ÚZEMNÍ PLÁN MĚSTA BRNA

Textová část Odůvodnění

Kapitola 18 Rozhodnutí o námitkách (včetně odůvodnění)

Svazek Nb34 *(bez osobních údajů)*

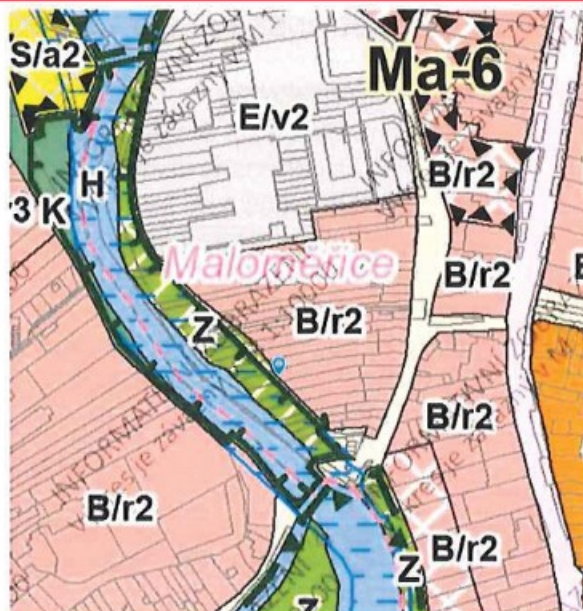
- Plocha bydlení B/r2 a sousední Plocha městské zeleně Z mezi Franzovou ulicí a řekou je dotčena umístěním protipovodňového opatření, které uvažuje s vyvlastněním soukromých pozemků Vy/H/0081.
- Navrhujeme zvolit jinou variantu řešení POP, která by nezasahovala do stávajícího soukromého vlastnictví.
- Na předmětném území lze řešit protipovodňová opatření i jiným způsobem než zbudováním sypaného valu (viz projekt Přírodě blízká POP a revitalizace údolní nivy hlavních brněnských toků z roku 2015, objednatel Povodí Moravy, zhotovitel Aquatis a.s.) např. mobilním hrazením.

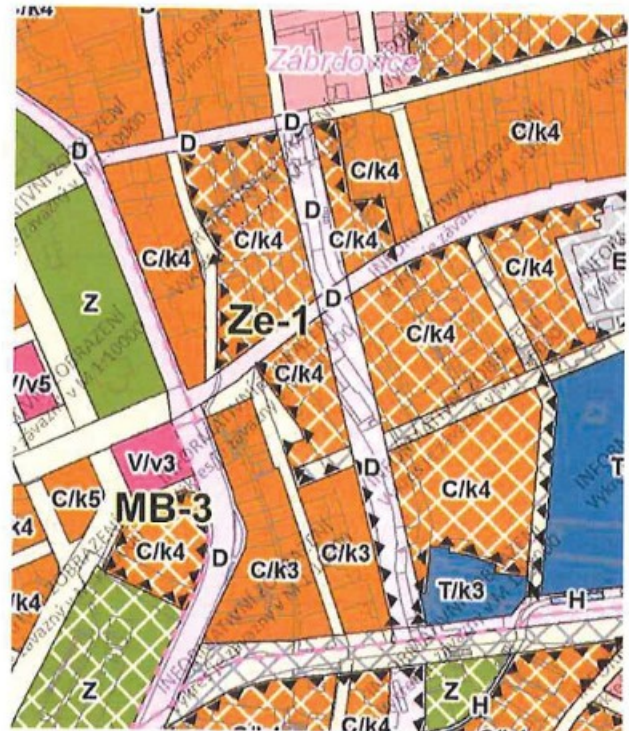
- Plochy pod Tescem a jeho plánovanou dostavbou změnit z W na C.
- Rozvojovou plochu rozšířit a podmínit studií od ústí Masarykovy po uliční čáru Vaňkovky a od křižovatky pod Petrovem a Malé Ameriky po Dorných, viz obr.

Námítka číslo 1 (zákres)

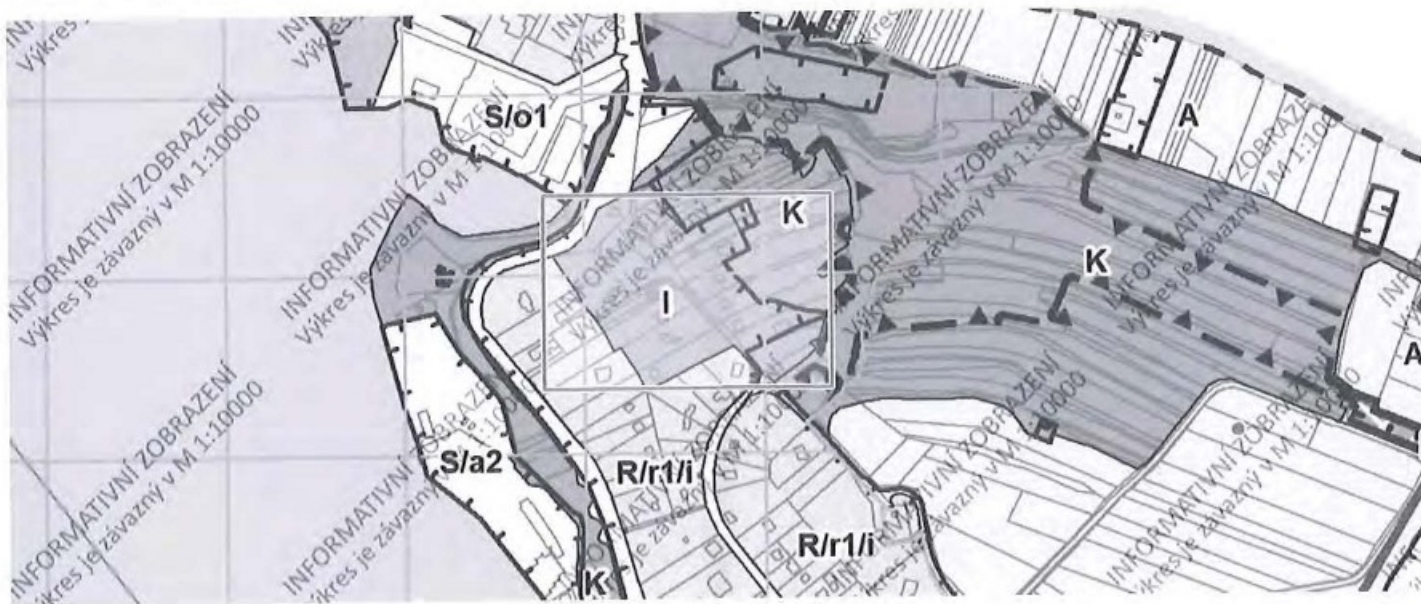
Nesouhlasím se změnou a následným zařazením mého pozemku jako "I" - zahrádky.
Žádám, aby byl můj pozemek v návrhu ÚP veden jako plocha rekreace R/r1/i, podobně jako navazující pozemky ve stejném katastrálním území.
Pozemek byl a je využíván k rekreaci a dosud byl i tak veden.
Velikost a charakter zcela odpovídá pozemkům, stavbám a účelu R/r1/i a charakteru RO Přehrada.
Nový návrh a změnu považuji za neodůvodněné a v konečném důsledku diskriminační.
Již v konceptu nového ÚP byl pozemek ve všech variantách vymezen jako plocha pro rekreaci "R".
Veškerá stávající zástavba v území - stávající rekreační chaty jsou plochou zástavby větší než 25 m² a neodpovídají novému zařazení - "I" zahrádky, kde jsou možné objekty pro rodinnou rekreaci pouze do 25 m².
